Oggetto: Riqualificazione area dell'ex Caserma "Mazzoni" per la realizzazione di un comparto a destinazione mista Art. 18 POC PG n. 55481/2016 "Rigenerazione Patrimoni Pubblici" – Comune di Bologna (BO), Città Metropolitana di Bologna.

Matrice Campi Elettromagnetici In Bassa Frequenza.

OSSERVAZIONI TECNICHE

Immagine n. 1 – Rappresentazione delle sorgenti CEM ELF contenute nell'*"Img. 2.6.1 – Individuazione sorgenti cem a bassa frequenza"*.

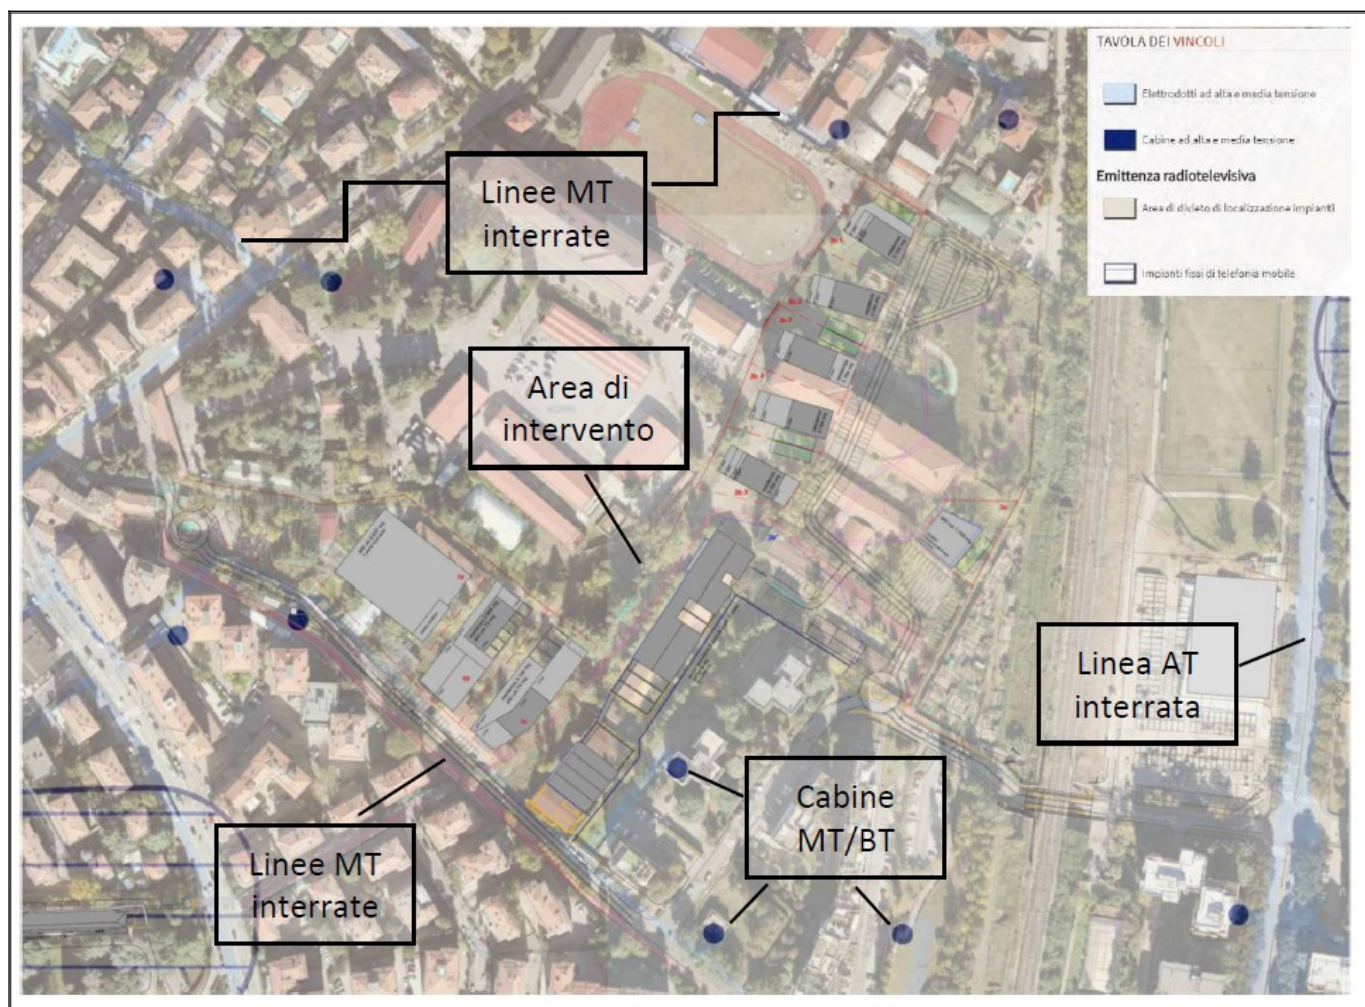
PRESO ATTO che nell'immagine presente a pag. 107 della relazione denominata "*Studio Preliminare di Compatibilità Ambientale – Dis n° A1*", sono riportate le posizioni delle sorgenti esistenti in bassa frequenza prossime all'area oggetto di intervento, individuate dallo studio tecnico AIRIS S.r.l.;

- **per gli elettrodotti esistenti:**
 - una verifica sulle reali collocazioni degli impianti a 15 kV, in particolare per le cabine MT/bt, riportati nelle precedenti immagini;

- di fornire le planimetrie di dettaglio in cui dovranno essere rappresentate le singole cabine MT/bt esistenti interferenti con l'area in oggetto e, attorno ad esse, le estensioni delle DPA dichiarate dai proprietari/gestori degli elettrodotti;
